湖南湘阴县 4×20 兆瓦渔光互补扶贫项目

监理工程师通知单

编号: XYCTH-JLT-029

主题: 关于光伏区施工质量问题

附: 问题图片

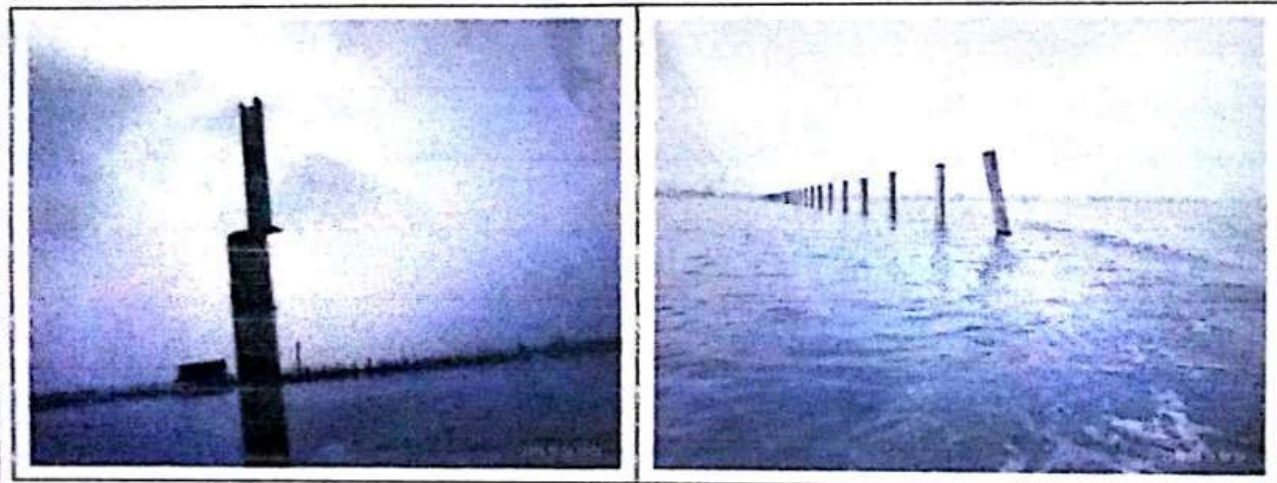
内容: 2018年10月16日我方监理人员在巡检光伏区施工现场过程中发现: 光伏区部分管桩倾斜, 垂直度达不到设计及规范要求; 湖面光伏区部分管桩与支架连接处焊接达不到规范要求, 存在严重的质量问题。现要求你单位在接到该通知单后, 针对以上问题制定整改方案进行整改并做好对施工人员的施工技术交底工作, 杜绝再次出现类似情况。

以上问题要求在 2018 年 10 月 18 日前制定整改方案, 并上报监理项目部。
